再処理施設、廃棄物管理施設、  
加工施設(濃縮)、廃棄物埋設施設、  
加工施設(MOX)保安規定(変更)認可申請書  
審査資料  
(コメント回答)

2020年7月31日  
日本原燃株式会社

原子力規制における検査制度の見直しに伴う保安規定(変更)認可申請【再処理施設、廃棄物管理施設、加工施設(濃縮)、廃棄物埋設施設、加工施設(MOX)】に係る審査会コメントリスト

●▲:JEAC4209-2016 MC-4「保守管理」の【解説4】に示す3つのPDCAサイクルに相当する。  
 図-1 施設管理の基本フロー

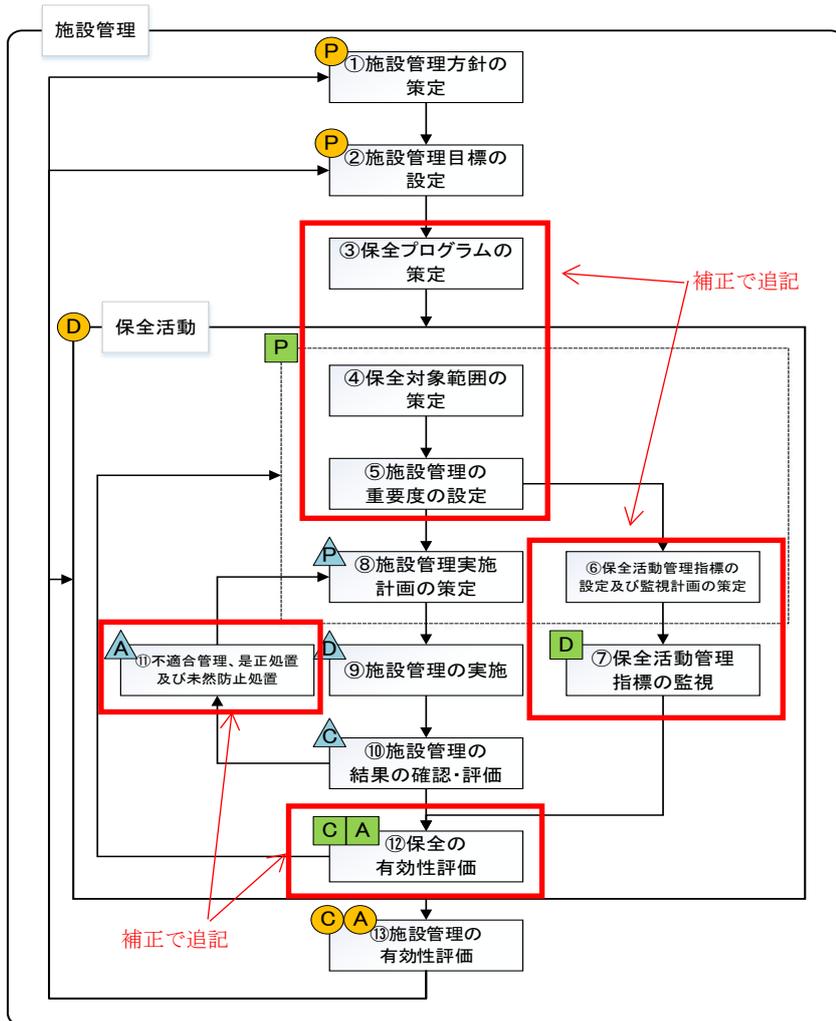
廃棄物埋設施設における保安規定の記載について、「原子力事業者等における使用前事業者検査、定期事業者検査、保安のための措置等に係る運用ガイド」(以下、「保安措置運用ガイド」という。)の要求事項を踏まえ、施設管理として実施することを保安規定に記載すること。

しかし、保安措置運用ガイドに定められた要求事項への対応は保安規定上では不明確となっていた。

保安規定では左記「施設管理の基本フロー」（審査会合資料 2-1 参照）のうち、①施設管理方針の策定、②施設管理目標の設定、⑧施設管理実施計画の策定、⑨施設管理の実施、⑩施設管理の結果の確認評価、⑬施設管理の有効性評価に該当する項目を規定し、それ以外は下位文書に記載するとしていた。

保安措置運用ガイドの要求事項を保安規定において明確にするとともに、他施設との記載整合を図るために、保安規定変更認可申請の補正を行う。なお、廃棄物埋設施設の条文としては以下のことを考慮する。

「施設管理の基本フロー」に記載した項目はすべて保安規定に記載する。（赤枠範囲を追記する。）
